QUALIPAC
CHÂTEAU-THIERRY

*Complément au dossier de
demande d'autorisation*

**Société QUALIPAC
ZI Avenue de l'Europe
02407 Château-Thierry**

En réponse au courrier du 19 juin 2017 de la DREAL, les précisions demandées en annexe 3 sont détaillées ci-après (**texte du relevé des insuffisances**)

Cartographie 2 : Plan des servitudes (source Mairie de Chateau-Thierry)

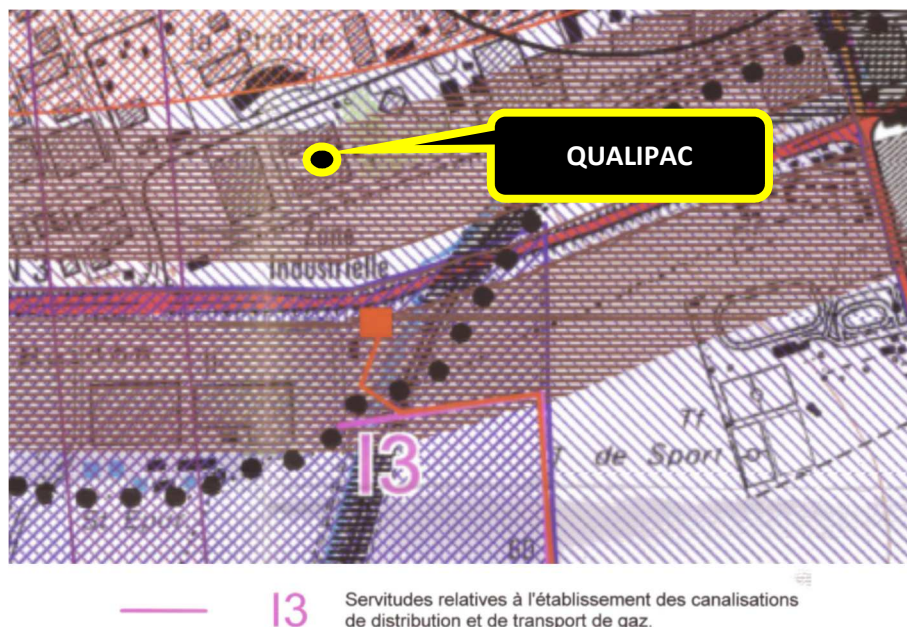
- Le dossier ne précise pas s'il y a des servitudes particulières au niveau des canalisations de transport de matières dangereuses listées ci-dessus (cf. page 37/145 de l'Etude d'impact: Chapitre 1 Analyse de l'état initial).

La société Qualipac ne rentre pas dans le périmètre des servitudes particulières au niveau des canalisations de transport de matières dangereuses.

Cartographie 3 : Plan des servitudes (source Mairie de Château-Thierry)

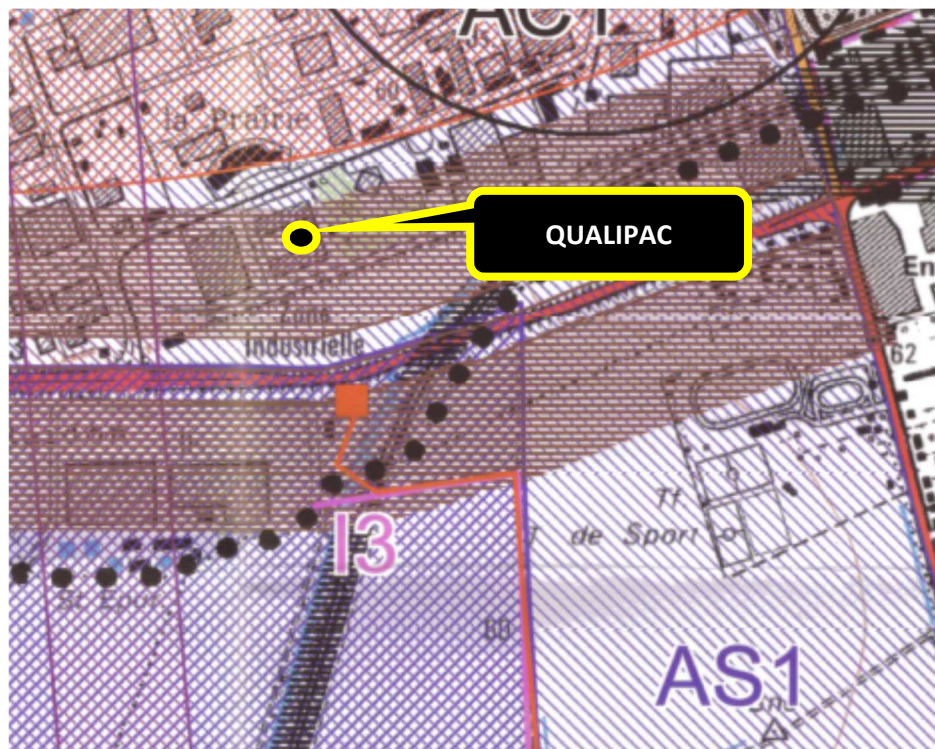
- Le dossier semble présenter des incohérences au niveau de la présence de l'établissement à l'intérieur d'un périmètre rapproché ou éloignés d'un captage AEP, en effet il y est indiqué deux informations contradictoires, à savoir :
 - page 62/145 de l'étude d'impact : « Au cas où éventuellement, les eaux polluées s'infiltraient, elles n'atteindront pas les points de captages AEP dans la mesure où notre établissement n'est pas situé dans les périmètres de protection rapprochés et éloignés » ;
 - page 38/145 de l'étude d'impact : « Notre site entre dans le périmètre éloigné du champ captant des forages ».

Une erreur s'est effectivement glissée à la page 62. La phrase sera modifiée (PJ 5). En effet, notre site entre dans le périmètre éloigné du AAC CHEZY-SUR-MARNE, la station de captage est la station de « La marne a Azy-sur-Marne 1 »

Cartographie 8 : Cartographie des zones d'effet thermique relatives à la maîtrise de l'urbanisation du scénario d'accident Sc. I_S1/2 : Incendie généralisé de produits combustibles situés dans les bâtiments PF

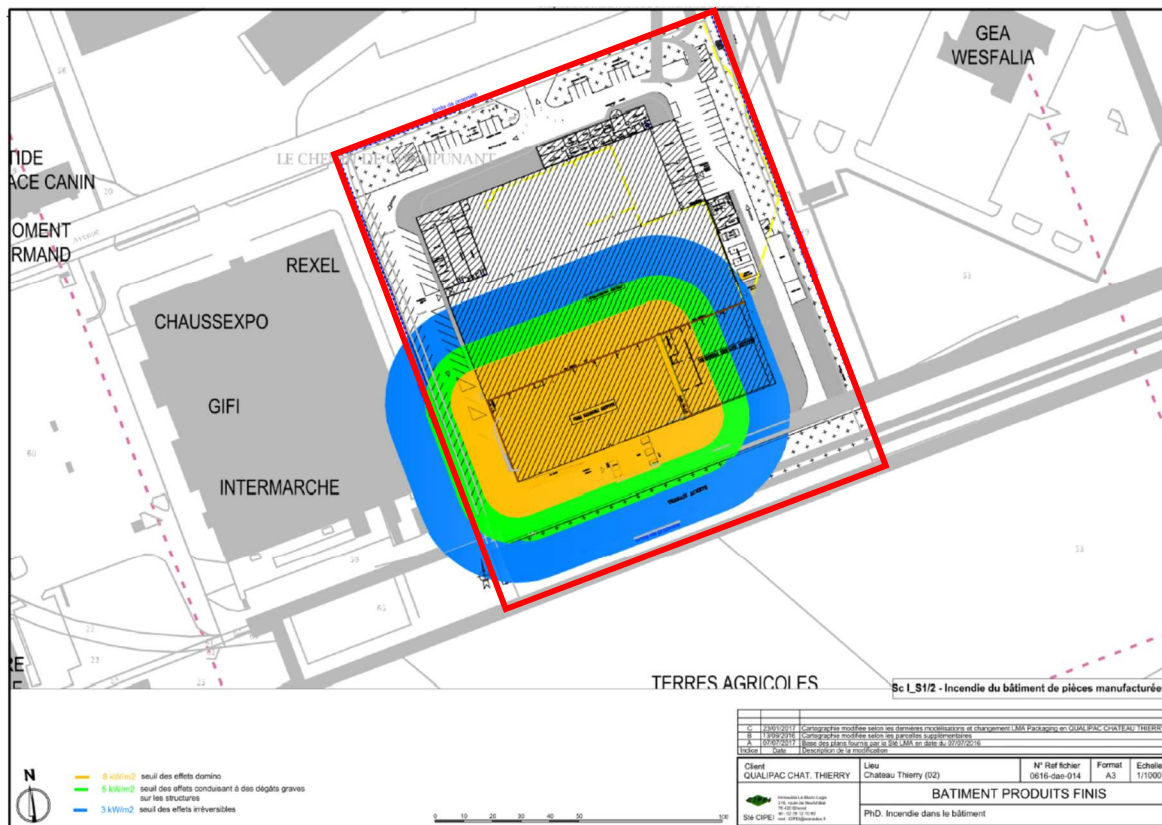
Pour la partie « ilot de matières combustibles », alors que dans son évaluation de l'intensité des effets (cf. chapitre 8 de l'étude de dangers) la société QUALIPAC indique que des effets irréversibles sortent des limites de propriété de l'établissement pour les scénarios Sc.I_S1/2 (incendie du bâtiment de stockage de produits finis) et Sc.I_S1/3 (incendie généralisé de produits combustibles stockés dans les bâtiments MP/PF), elle ne retient que le scénario Sc.I_S1/2 dans son analyse détaillée des risques. Ce choix sera à justifier.

Par ailleurs, les cartographies de ces scénarios montrent que les effets thermiques dominos touchent les autres magasins ou ateliers de l'établissement. Il convient donc d'étudier de façon détaillée le scénario incendie généralisé.

De plus, les cartographies 8 et 10 de l'évaluation de l'intensité des effets (cf. chapitre 8 de l'étude de dangers) ne permettent pas de repérer exactement le périmètre complet des limites de propriété. Celles-ci sont donc à revoir en ce sens.

Dans la mesure où la réglementation ICPE ne vise que les effets impactant sur les riverains, nous ne retenons dans le chapitre 9 que les scénarios visant les bâtiments de riverain, et les riverains.

Concernant le scénarios Sc.I_S1/2 ce dernier a un impact sur les bâtiments du centre commercial à l'ouest du site.

Concernant le scénarios Sc.I_S1/3, ce dernier a un impact sur les bâtiments du centre commercial à l'ouest du site et sur des espaces verts à l'est de notre site (cf cartographie n°10).

De ce fait, nous avons fait le choix de ne retenir que le scénario Sc.I_S1/2 pour l'étude détaillée des risques.
